##### **165-я сессия**

**Соглашение 1958 года – Рассмотрение проектов поправок  
к существующим правилам, представленных GRSG**

### **Предложение по дополнению 4 к поправкам серии 01 к Правилам № 43 (безопасные стекловые материалы)**

#### **Представлено Рабочей группой по общим предписаниям, касающимся безопасности\***

## Многослойные жесткие пластиковые стекла

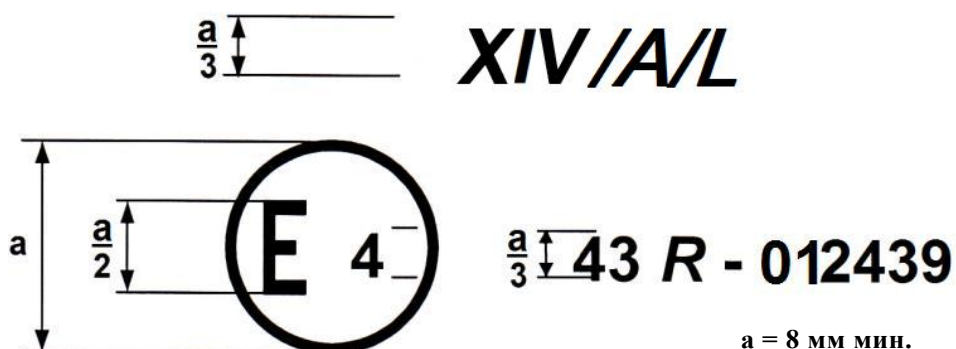
Приведенный выше знак официального утверждения, проставленный на многослойном жестком пластиковом стекле, предназначенном для установки спереди, с рассеянием света не более 2% после 1 000 циклов (в случае испытания с помощью абразиметра Табера) на внешней поверхности и 4% после 100 циклов на внутренней поверхности указывает на то, что данный тип стекла официально утвержден в Нидерландах (E4) на основании Правил № 43 под номером официального утверждения 012439. Номер официального утверждения указывает, что официальное утверждение было предоставлено в соответствии с требованиями Правил № 43 с внесенными в них поправками серии 01.

## Многослойные жесткие пластиковые ветровые стекла

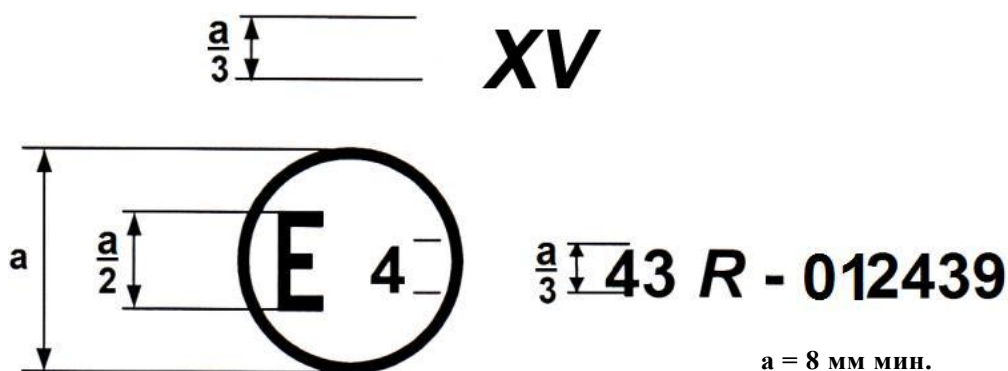
Приведенный выше знак официального утверждения, проставленный на многослойном жестком пластиковом ветровом стекле, указывает на то, что данный тип стекла официально утвержден в Нидерландах (E4) на основании Правил № 43 под номером официального утверждения 012439. Номер официального утверждения указывает, что официальное утверждение было предоставлено в соответствии с требованиями Правил № 43 с внесенными в них поправками серии 01".

Рис. 6

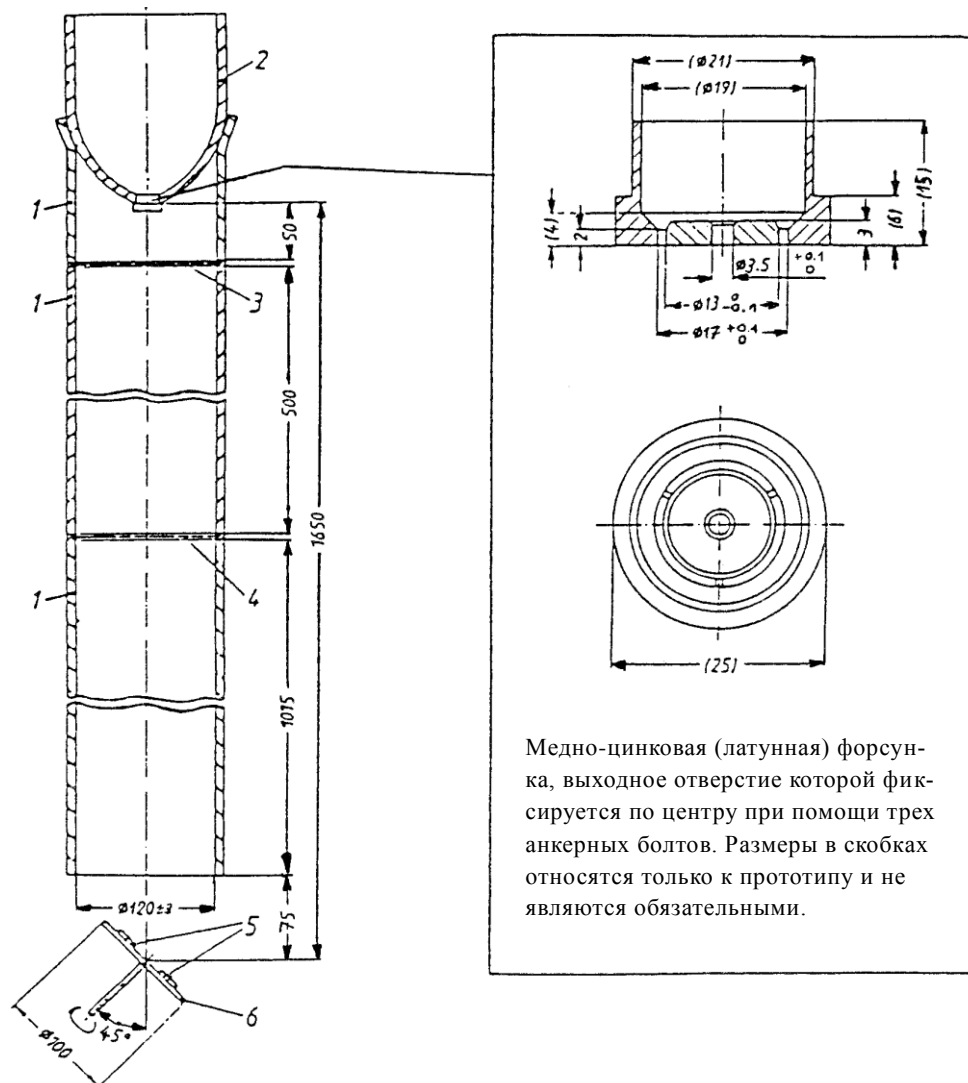
Приложение 3, включить новый пункт 4.7 (включая новый рис. 6) следующего содержания:

"4.7 Испытание под воздействием струи песка

Устройство для испытания под воздействием струи песка состоит в основном из элементов, схематически изображенных на рис. 6. Самотечная труба состоит из трех отдельных жестких полихлорвиниловых (твердый ПВХ) трубок одинакового диаметра с установленными между ними двумя сетчатыми фильтрами (ситами) из полиамида с размером ячеек 1,6 мм. Скорость вращения диска составляет  $250 \pm 10$  об./мин.

Рис. 7

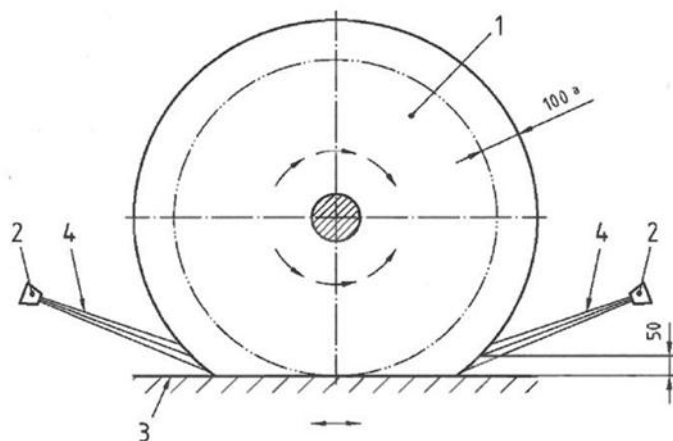
*Приложение 3, включить новый пункт 4.8 (включая новые рис. 7–10) следующего содержания:*

4.8.1.1	Щетинная щетка:	
	диаметр	(1 000 ± 40) мм
	минимальная ширина	300 мм
	скорость вращения	(127 ± 5) об./мин.
	вращение щетки	вращается в направлении, противоположном направлению перемещения держателя испытательной панели
	материал	полиэтилен
	профиль ворса	х-образное сращение концов сплеснем
	толщина щетинок	(0,8 ± 0,2) мм
	длина (видимая) щетинок	(440 ± 20) мм
	глубина проникания	(100 ± 20) мм (см. рис. 7)

Рис. 8

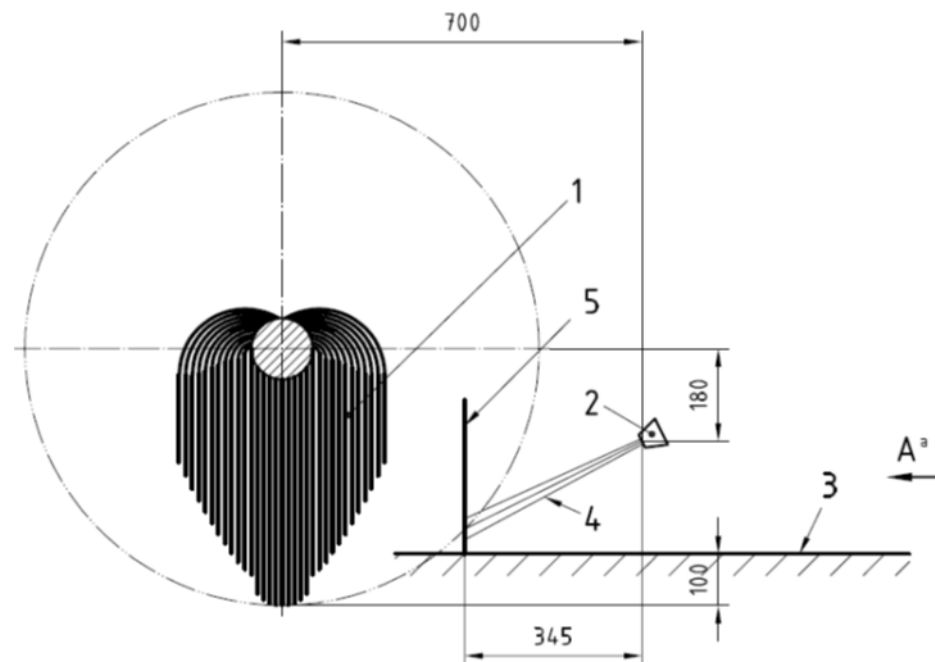
Две форсунки включаются попеременно с подачей струи в направлении, противоположном направлению перемещения держателя испытательной панели. Они обеспечивают определенную форму факела распыла (см. схему калибровки оборудования на рис. 8).

Рис. 11  
Вид оборудования в разрезе

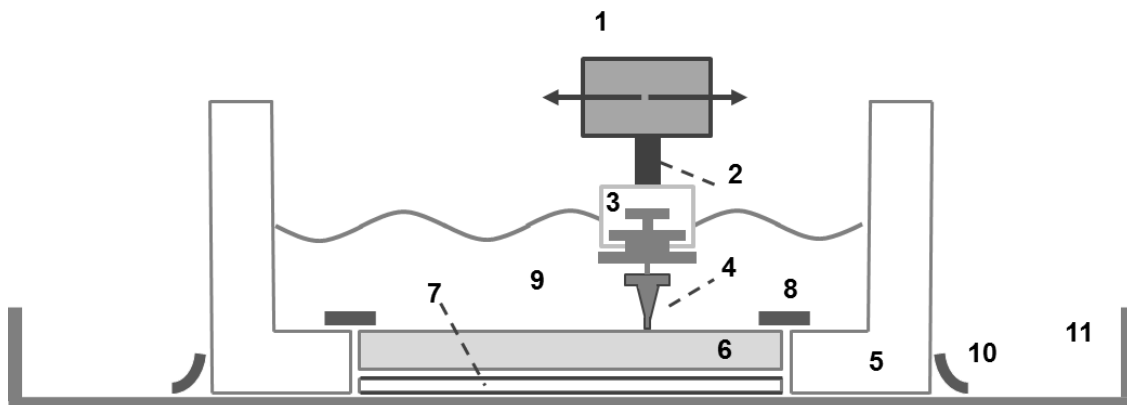
- 4.9.1.5 комплекта прокладок (см. обозначение 7 на рис. 11) (изготовленных, например, из того же материала, что и короб для образца), соответствующих размеру образца, причем разной толщины, служащих для компенсации разницы в толщине различных испытательных образцов (необходимо, чтобы поверхность испытываемого образца находилась точно на уровне дна короба); кроме того, надлежит принимать меры для предохранения лежащего на прокладке образца от царапин (например, за счет покрытия поверхности прокладки сверхтонкой мягкой пленкой);

Рис. 14

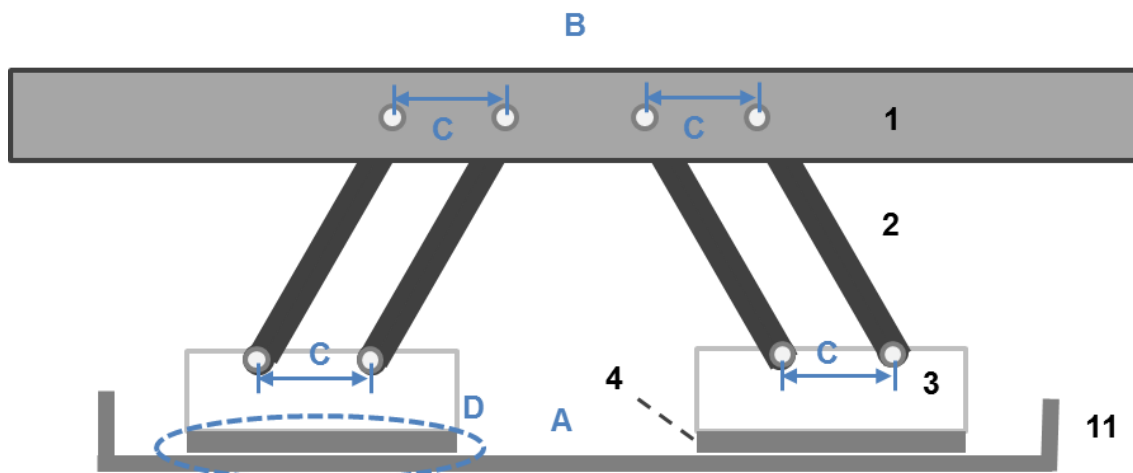
- 4.9.5.2.2 Осуществляют монтаж всех элементов оборудования, в том числе поддона, ходового механизма стеклоочистителя, держателей щетки стеклоочистителя и новых щеток, но без короба для образца и самого образца (см. рис. 14). При этом две новые щетки стеклоочистителя крепят к соответствующим держателям, а последние – к ходовому механизму стеклоочистителя. Затем с помощью спиртового уровня нивелируют несущую пластину, на которую впоследствии будет помещен короб для образца, и ходовой механизм стеклоочистителя. Проверяют, чтобы расстояние между двумя основаниями обоих свободно стоящих рычагов на ходовом механизме стеклоочистителя и на держателе щетки стеклоочистителя было одинаковым. Кроме того, контролируют визуальным способом, чтобы щетка стеклоочистителя по всей своей длине равномерно и плотно прилегала к несущей пластине.

Рис. 15  
Перестановка коробов для образцов

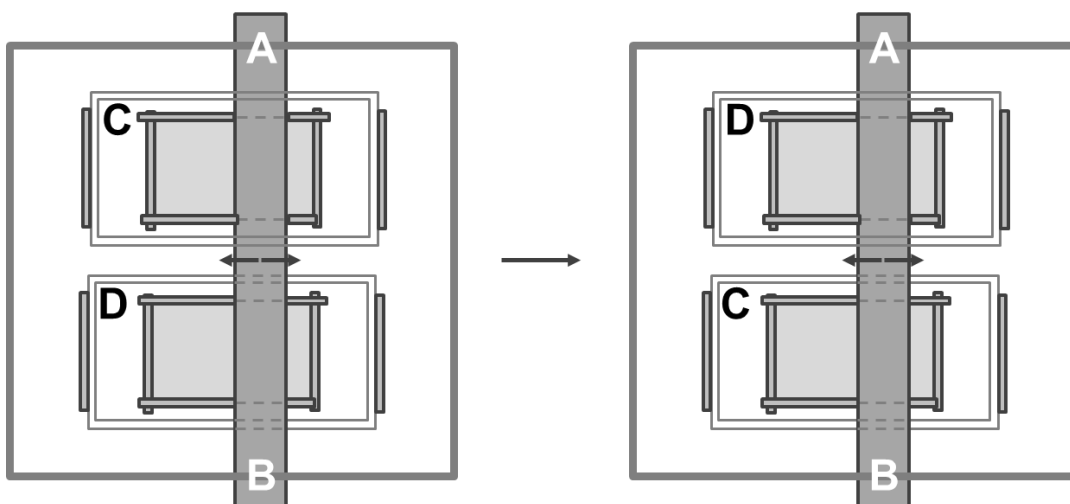
меняют местами, причем не поворачивая их (см. рис. 15)<sup>10</sup>; при этом обеспечивается возможность перекрестного использования для двух одновременно испытываемых образцов соответствующих щеток стеклоочистителя, а также изменения ориентации свободно стоящих рычагов, к которым крепится щетка (слева направо или в обратном порядке).
